**Kroonimetsa kinnistu projekteerimistingimuste
eelnõu kooskõlastamine märkustega lisa
„Ristumiskoha ehitamise nõuded“**

Võttes aluseks ehitusseadustiku (edaspidi EhS) § 99 lg 3, määrab Transpordiamet järgmised nõuded Borrby küla Kroonimetsa kinnistu ristumiskoha ühendamiseks riigiteega.

Joonis 1. Ristumiskoha pikikallade kujundamine

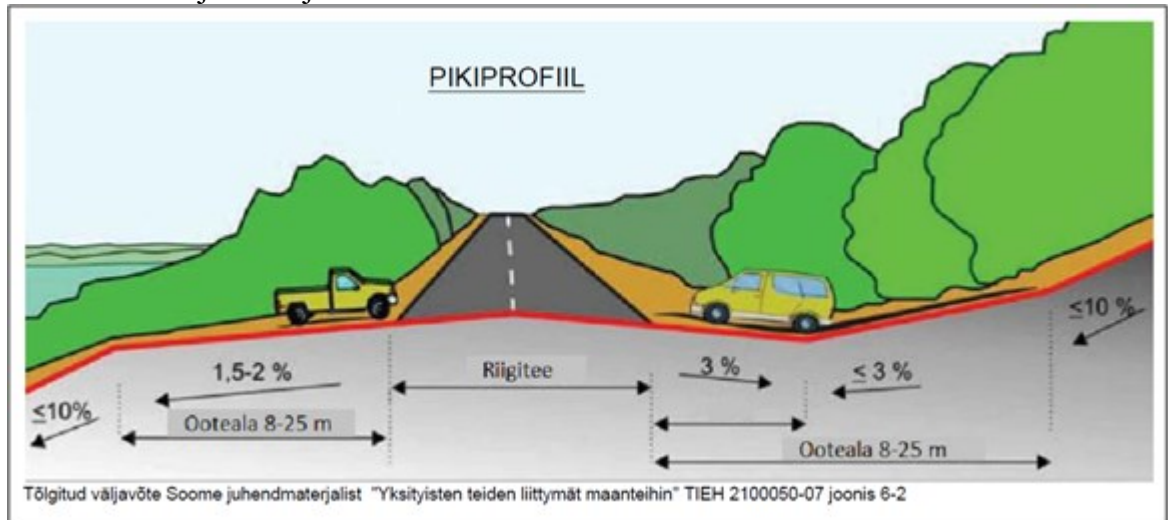
- 9.2. Mõõdistada minimaalselt 20 m raadiuses riigitee teljest kavandatava ristumiskoha asukohal.
- 9.3. Mõõdistusala ja uuringud peavad olema piisavad projekti koostamiseks ja kontrollimiseks.
- 9.4. Projekti kooskõlastamiseks esitamise hetkel peab olema geodeetilise mõõdistuse sh kooskõlastuste vanus kuni üks aasta.
10. Ristumiskoha plaanilahenduse koostamisel lähtuda Transpordiameti tüüpjoonise I põhimõtetest. Pöörderaadiused määrata liikluskosseisu kõige ebasoodsama sõiduki pöördekoridoride järgi. Kujutada pöördekoridorid joonistel.
11. Ristumiskoht projekteerida riigiteega võimalikult täisnurga all. Ristumiskoha pikikalded määrata vastavalt alltoodud joonise põhimõtetele arvestusega, et riigitee alusele maale sademeveett üldjuhul ei juhitu.
